| <br><b>Artikel:</b> | Expertengericht betreffend den Gebäudeinsturz in der Aeschenvorstadt Basel am 28. August 1901 |

### Expertenbericht betreffend den Gebäudeeinsturz in der Aeschenvorstadt Basel am 28. August 1901.

#### II. (Schluss.)

Abb. 2. Anordnung von Pfeiler, Unterzug und Bogen in der Vorhalle des Erdgeschosses.  
Massstab 1:60.

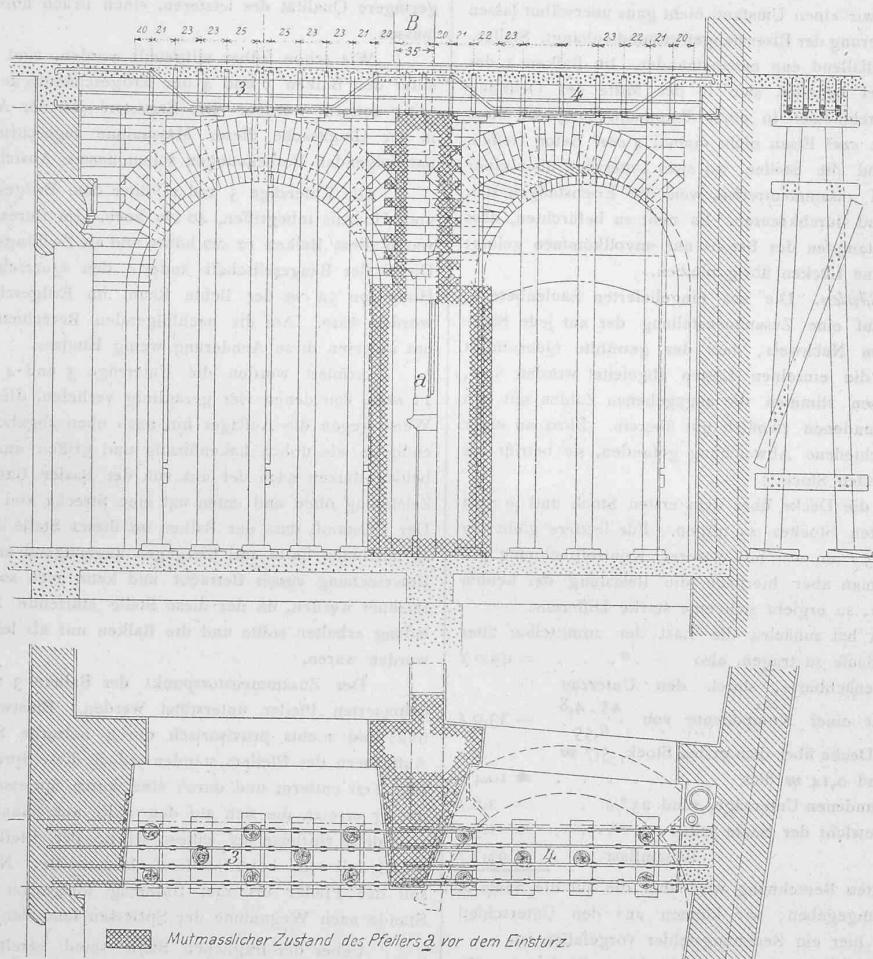
weshalb man sich darauf beschränkte, nur einen Teil des Pfeilers in Backstein mit üblicher Verzahnung bis unter den Unterzug aufzuführen. In Abb. 2, die nach einer auf Veranlassung des Untersuchungsrichters durch Zeugen angefertigten, charakteristischen Skizze hergestellt wurde, ist dieser Bauvorgang klar dargestellt. Um den Bogen ansetzen zu können, mussten die entsprechenden Spriessen entfernt werden. Nur auf dem nicht zur Aufmauerung gelangenden Teil des Pfeilers wurde noch eine kleine hölzerne Stütze angebracht, die aber in schiefer Richtung stehend und ihrer geringen Stärke wegen zum Tragen wenig befähigt war. Wie zugestanden ist, wurde von den diese Arbeiten ausführenden Organen übersehen, dass der Unterzug nicht als einheitlicher Balken konstruiert war, sowie dass sich

Es betrifft dies die Art, wie die Arbeiten am Unterzug über dem Erdgeschoss in der Vorhalle zum Haupteingang des Hotels ausgeführt wurden. Wie aus den Plänen (Abb. 1 S. 215 und Abb. 2 S. 227) ersichtlich, ruht der in Hennebique-Bauweise ausgeführte Unterzug 3 und 4 in der südlichen Brandmauer und außerdem auf zwei nicht in armiertem Beton, sondern in Mauerwerk aufgeföhrten Pfeilern, die dekorative Mauerbogen aufzunehmen bestimmt waren.

Dieser Unterzug war nun im Gegensatz zu anderen nicht als einheitlicher Träger von der Brandmauer bis zum grösseren Pfeiler (um den sich die Treppe zu den im ersten Stock gelegenen Restaurationssälen windet) gebaut, sondern er sollte sich auf den zwischen den zwei Haupteingangsthüren befindlichen kleineren Pfeiler a stützen. Aus diesem Grunde waren die Einseneinlagen über dem Pfeiler a gestossen, so dass mit Bezug auf seine eigentliche Tragfähigkeit der Unterzug aus zwei Teilen bestand. In richtiger Würdigung dieses Umstandes wurde der Unterzug rechts und links von dem zunächst nicht auf Deckenhöhe aufgemauerten Zwischenpfeiler abgestützt. Am Tage der Katastrophe war nun bereits Anordnung getroffen, den Pfeiler a weiter aufzumauern und die denselben mit dem andern Pfeiler und der Brandmauer verbindenden Mauerbogen zu erstellen. Diese Mauerbogen hätten konstruktiv in den Pfeiler hineingegriffen,

Der Zusammenstosspunkt der Balken 3 und 4 sollte durch einen gemauerten Pfeiler unterstützt werden. Einstweilen wurde der Balken links und rechts provisorisch durch hölzerne Spriessen getragen. Beim Aufmauern des Pfeilers standen jedoch diese Spriessen im Wege, sie wurden zum Teil entfernt und durch eine kurze Spriesse von etwa  $10 \text{ cm}$  Durchmesser ersetzt, die sich auf den halb aufgemauerten Pfeiler stützte. So weit diese Spriesse es zuließ, wurde der Pfeiler noch weiter gemauert, jedoch mit sehr beschränktem Querschnitt. Nach den Zeugenaussagen soll der Pfeiler bis zum Unterzug fortgesetzt worden sein. Etwa eine Stunde nach Wegnahme der Spriessen fand der Einsturz statt.

Nun bleibt noch der mit stark verringertem Querschnitt nach oben fortgesetzte Backsteinpfeiler übrig. Nach den von zwei Zeugen angefertigten Skizzen (Abb. 2) besass derselbe in seinem oberen Teil eine Querschnittsfläche von etwa  $\frac{1}{10} \text{ m}^2$ , nach der Beschreibung des Herrn Linder vom 26. Oktober eine Fläche von etwa  $\frac{1}{8} \text{ m}^2$ . Bei regelmässigem Mauerwerk und festem Mörtel wäre dieser Pfeiler vielleicht imstande gewesen eine Last von 17 t zu tragen. Das Mauerwerk war jedoch für den späteren Anschluss mit Verzahnung ausgeführt und der Kalkmörtel vollkommen frisch und weich. Eine kleine Nebenursache genügte, um die Holzspreize zu zersplittern, den Mörtel herauszuquetschen und das schmale Mäuerchen zum Wanken zu bringen.
